改善箇所説明図

F650GS

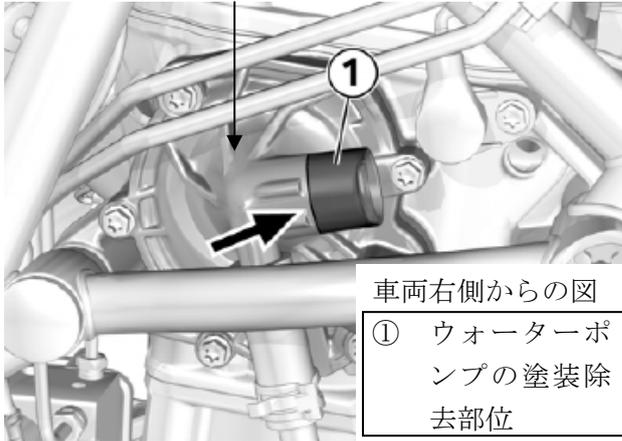
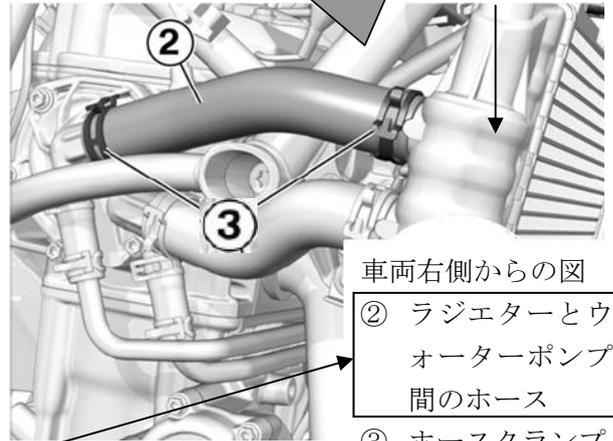
- ① ウォーターポンプの塗装除去部位

- ② ラジエターとウォーターポンプ間のホース
③ ホースクランプ

ラジエターとウォーターポンプ間の冷却ホースの製造工程が不適切なため、当該ホースの強度が不足している。そのため、そのまま使用を続けると、冷却用アッパーホースが膨張・収縮を繰り返して締め付け部が緩み、冷却水が漏れるおそれがある。

全車両、当該冷却ホースを良品に交換する。
また、当該冷却ホースと接続するウォーターポンプの塗装を除去する。

ウォーターポンプハウジング上に白ペイントマークを付ける(図示とおりに)
